Chiusura dell'Anello Ferroviario di Roma

Tratte Vigna Clara – Tor di Quinto e
Tor di Quinto – Val d’Ala

OSSERVAZIONI/QUESITO DI ITALIA NOSTRA ROMA
SU PROGETTO FATTIBILITA' TECNICO ECONOMICA
DELLA GRONDA MERCI DI ROMA,
CINTURA NORD E “CHIUSURA ANELLO FERROVIARIO
DI ROMA”

Prot. 6788/2023

Figura 8: Planimetria e profilo soluzione totalmente in sotterraneo

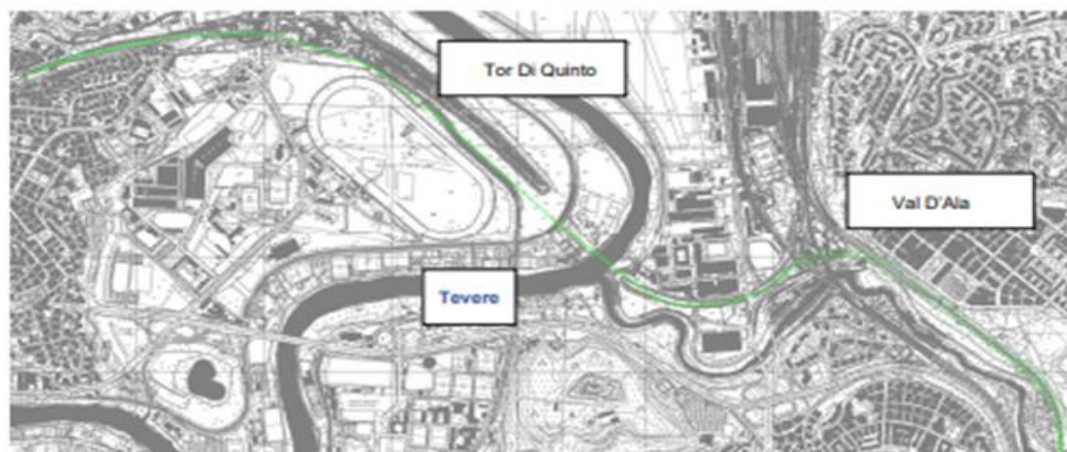
Stante quanto riportato a pagina 13/19 della relazione illustrativa delle alternative di tracciato, ove nella figura 8 risulta riportata e scartata l'analisi di alternativa del tracciato di chiusura nord Anello Ferroviario di Roma totalmente ipotizzata sotterranea a partire dalla stazione di Vigna Clara. **Alternativa non perseguibile per la natura alluvionale del terreno nel quale si innesterebbe il tracciato, per le caratteristiche geometriche che dovrebbe avere l'opera in sotterraneo, per gli elevati costi di gestione e manutenzione dell'opera inserita in un tale contesto geotecnico;**

Stanti le premesse e la impossibilità di svolgere il tracciato interamente in sotterraneo compreso il sottoattraversamento del Fiume Tevere che implicherebbe gravi difficoltà geotecniche non si comprende però, dalla documentazione messa a disposizione da RFI ai cittadini, perché non venga proposto un tracciato interrato tra la stazione di Vigna Clara e la stazione di Tor di Quinto.

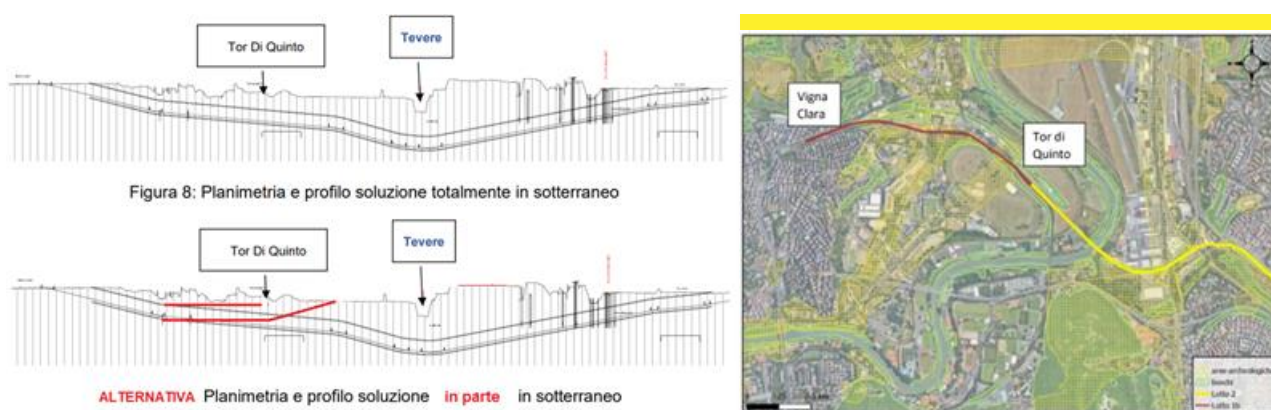
Preliminarmente emerge l'incongruenza tra il titolo del progetto pubblicato sul sito del MiTE (Lotto 1A, tratta Valle Aurelia - Vigna Clara) e la documentazione grafica (non facilmente leggibile) pubblicata che richiama anche il lotto 1B (tratta Vigna Clara- Tor di Quinto) ed il lotto 2 (Tor di Quinto - Val d'Ala). Pertanto le osservazioni/quesiti che seguono devono necessariamente riferirsi a tutti i 3 lotti citati.

Si richiede pertanto la valutazione della ipotesi alternativa di percorso in parte sotterraneo immediatamente a partire dall'attraversamento in ponte del Fiume Tevere e quindi la realizzazione in sotterraneo della stazione di Tor di Quinto e la prosecuzione del percorso sotterraneo fino alla riuscita in superficie all'innesto della stazione Vigna Clara (cfr. fig. di seguito)
